RESOLUCIÓN No. 3247 DEL 30 DE DICIEMBRE DE 2024, ARMENIA, QUINDIO

"POR MEDIO DEL CUAL SE NIEGA UN PERMISO DE VERTIMIENTO DE AGUAS RESIDUALES DOMÉSTICAS GENERADAS POR UNA (1) VIVIENDA CAMPESTRE QUE SE PRETENDE CONSTRUIR EN EL PREDIO DENOMINADO 1) LT 17 DE LA PARCELACION EL TERUEL UBICADO EN LA VEREDA HOJAS ANCHAS DEL MUNICIPIO DE CIRCASIA (Q) Y SE ADOPTAN OTRAS DISPOSICIONES"

CONCEPTO TÉCNICO DE NEGACIÓN PARA TRÁMITE DE PERMISO DE VERTIMIENTO CTPV-574-2024

FECHA:	04 de diciembre de 2024
SOLICITANTE:	PRADERAS DEL TERUEL S.A.S.
EXPEDIENTE N°:	06626-24

Imagen 2. Capacidad de uso de suelo en la ubicación del vertimiento

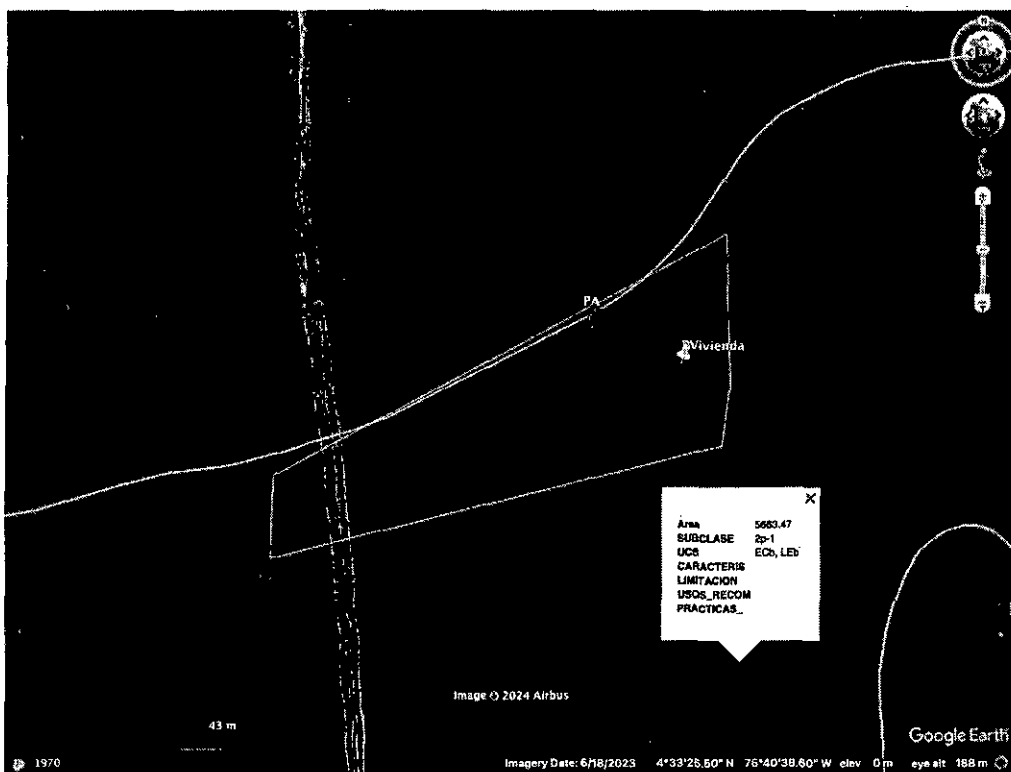
Según lo observado en Google Earth Pro, se evidencia que el punto de descarga se encuentra por fuera de polígonos de Suelos de Protección Rural y de Áreas y Ecosistemas Estratégicos. Además, se evidencia que dicho punto se encuentra ubicado sobre suelo con capacidad de uso agrológico 2p-1 (ver Imagen 2).

Imagen 3. Ubicación del punto de descarga dentro de Franja I forestal Protectora de nacimiento

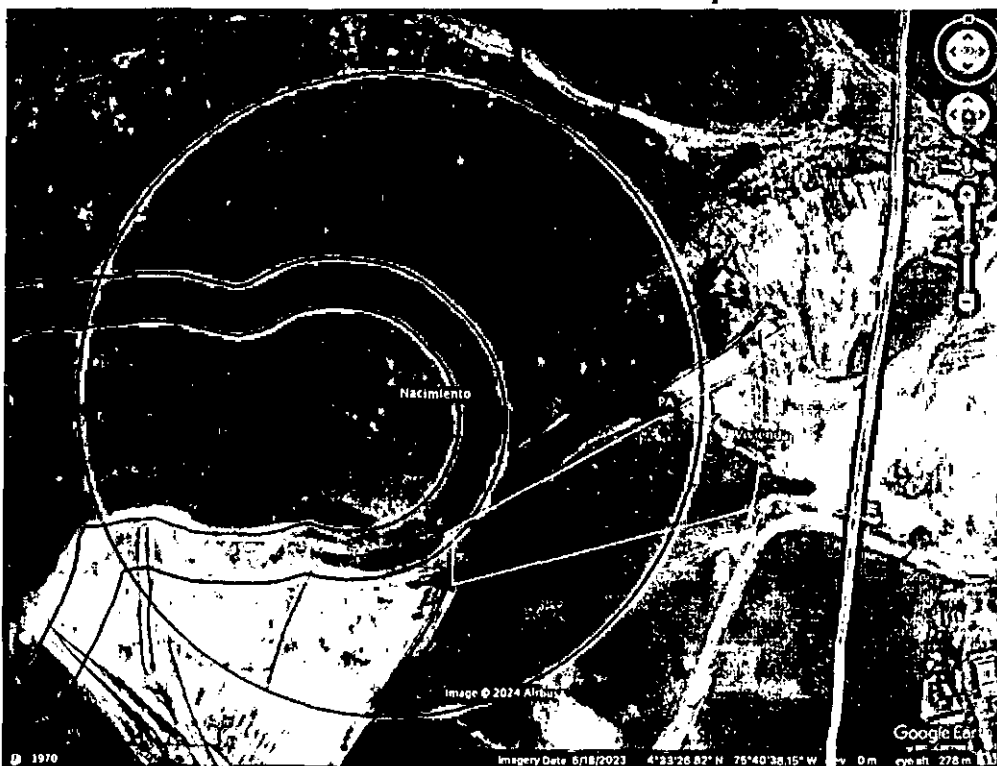
A continuación, en la Imagen 3, se puede visualizar que el punto de descarga se encuentra a menos de 100 metros del nacimiento identificado en las coordenadas Latitud: 04°33'25.03"N, Longitud: 75°40'44.08"W.

- El punto de descarga se encuentra a menos de 100 metros del nacimiento identificado en las coordenadas Latitud: 04°33'25.03"N, Longitud: 75°40'44.08"W (ver Imagen 3).

- *Por las razones expuestas anteriormente en OBSERVACIONES, **NO es viable técnicamente la propuesta de saneamiento presentada.***
- ***El punto de descarga se ubica por dentro de las áreas forestales protectoras de las que habla el artículo 2.2.1.18.2 del Decreto 1076 de 2015 (ver Imagen 3).***

Imagen 5. Capacidad de uso de suelo en la ubicación del vertimiento

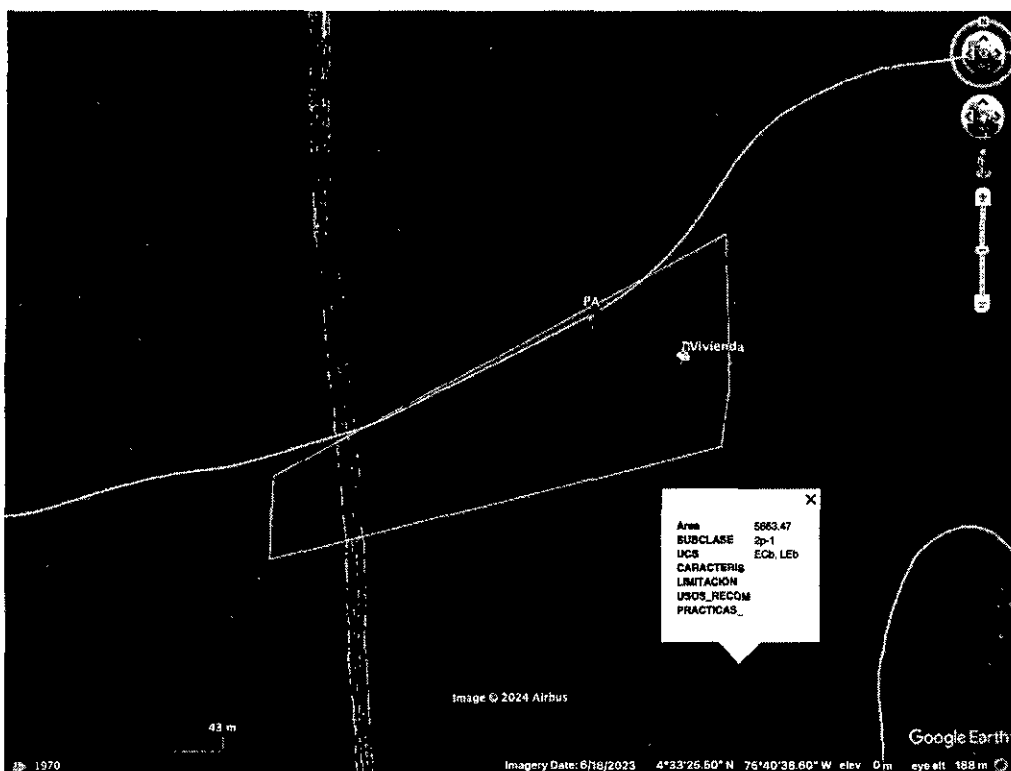
Según lo observado en Google Earth Pro, se evidencia que el punto de descarga se encuentra por fuera de polígonos de Suelos de Protección Rural y de Áreas y Ecosistemas Estratégicos. Además, se evidencia que dicho punto se encuentra ubicado sobre suelo con capacidad de uso agrológico 2p-1 (ver Imagen 2).
